Tektur zu den wasserrechtlichen Antragsunterlagen vom 24. Oktober 2022

für Einleitung von Mischwasser aus den Mischwasserentlastungsbauwerken in den Hofleitenbach bzw. in den Wiesenbach durch Markt Untergriesbach

Abbildung 3: geplanter Regenüberlauf RÜ Sportplatz und Regenrückhaltebecken RRB Lindlmühle

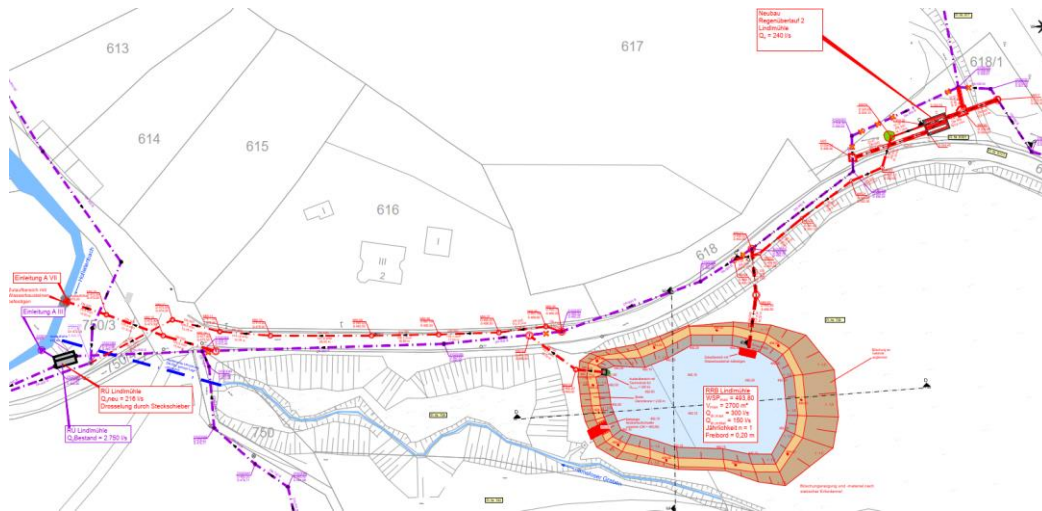
- Neubau Regenüberlauf RÜ Sportplatz anstatt des Regenüberlaufbeckens RÜB Lindlmühle

Der Drosselabfluss vom RÜ am Sportplatz beträgt 247 l/s. Als Drossel wird eine Rohrdrossel DN 300 vorgesehen. Die Drosselleitung DN 300 wird schließlich an der Haltung zwischen Schacht 31020355 und 31020356 angeschlossen. Der bestehende Mischwasserkanal DN 800 dient zukünftig der Ableitung vom abgeschlagenem Mischwasser aus dem Regenüberlauf zum geplanten RRB Lindlmühle. Die Abbildung 3 zeigt den geplanten Verlauf der Drosselleitung.

Gemäß der Abbildung 3 wird das entlastete Mischwasser aus dem Regenüberlauf am Sportplatz zunächst über den bestehenden Mischwasserkanal DN 800 und ab Schacht MW 01 über ein geplantes Mischwasserkanalstück DN 800 in das Regenrückhaltebecken Lindlmühle eingeleitet (siehe Anlage 2.6).

Die Ableitung des Drosselabflusses des Regenüberlaufs Sportplatz ($Q_d=247$ l/s) erfolgt über einen geplanten Mischwasserkanal DN 500, welcher zunächst parallel zum bestehenden Kanal verläuft und schließlich nach Querung des Zulaufkanals zum RRB wieder an den bestehenden Mischwasserkanal DN 800 angeschlossen wird.

Der Ablauf vom RÜ am Sportplatz wird am bestehenden Regenüberlauf RÜ Lindlmühle vorbeigeleitet, um eine Entlastung von konzentriertem Mischwasser am RÜ Lindlmühle zu vermeiden.

Das entlastete Mischwasser aus dem RÜ am Sportplatz wird im Regenrückhaltebecken Lindlmühle zurückgehalten und gedrosselt in den Hofleitenbach abgeleitet.

Das geplante Regenrückhaltebecken Lindlmühle wird mit einem Speichervolumen von 2.700 m^3 sowie einem max. Drosselabfluss von 300 l/s geplant.
